仕様変更のお知らせ

2020年10月吉日
TMEHジャパン株式会社
TEL:0532-34-7668

〈仕様変更商品〉

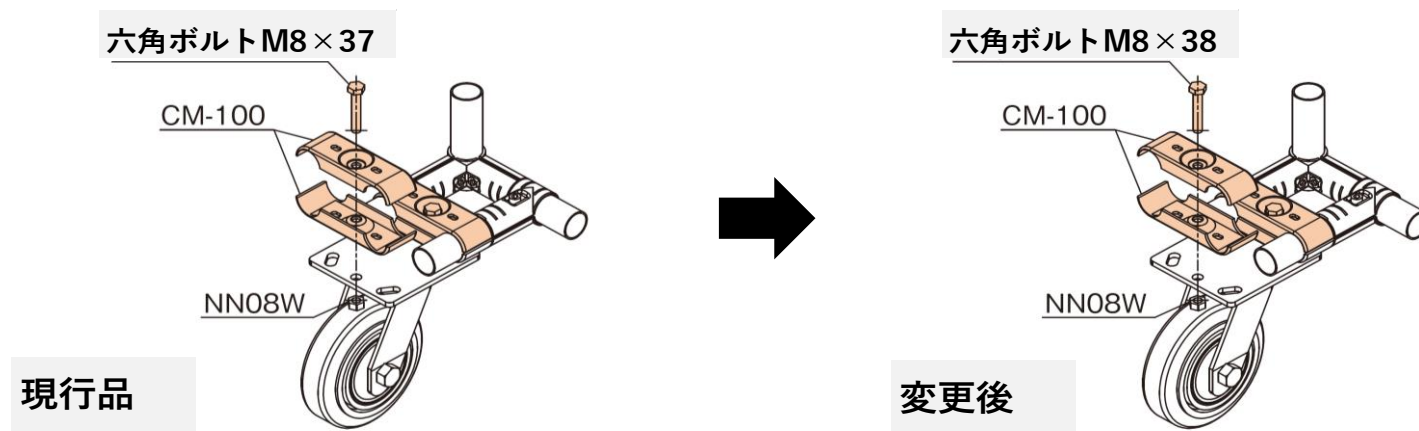
| 品番 | 商品名 | 変更内容 | 2020.9カタログ掲載ページ |
|---------|--------------|---|-----------------|
| CMA-100 | キャスターサポートセット | プレートタイプキャスターをCMA-100を使用して取付ける際のボルト締結不足による緩み防止対策 ボルト長さを 37mm → 38mm に変更 | P148 |

| 変更前 | | 変更後 | |
|--------------------|----|--------------------|----|
| 六角ボルトM8×37 三価クロメート | 1コ | 六角ボルトM8×38 三価クロメート | 1コ |

注) 上記仕様変更に伴い単品の六角ボルトM8×37は在庫無くなり次第廃番となります。
CMA-100用のボルト単品をお求めの際は、六角ボルトM8×38 三価クロメートをご指定下さい。
